# Display GreenStar™

Aggiornamento software 22-3 Note sulla versione  
3.36.1073

#### **Miglioramento RTK sotto intensa attività ionosferica**

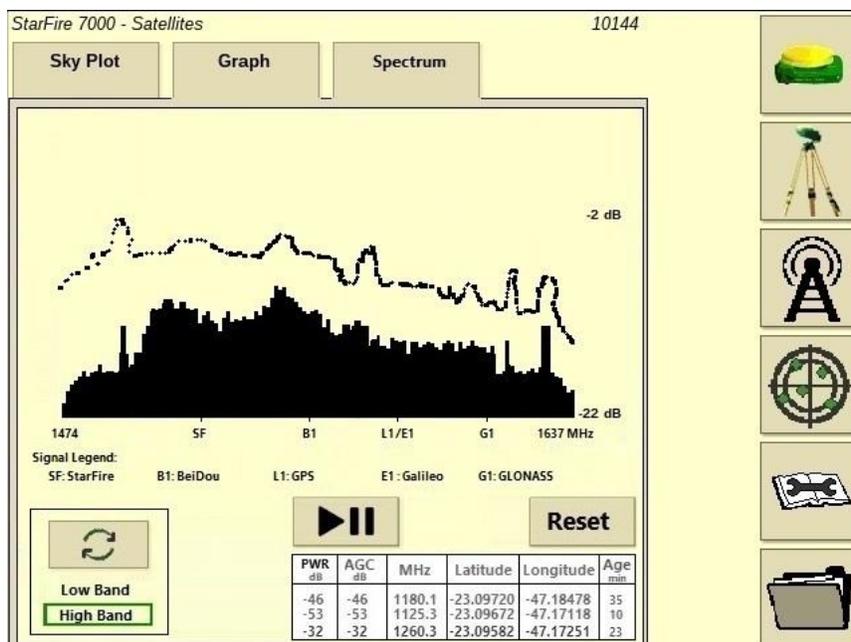
Aiuta le condizioni di scintillazione in Sud America (Regione 3).
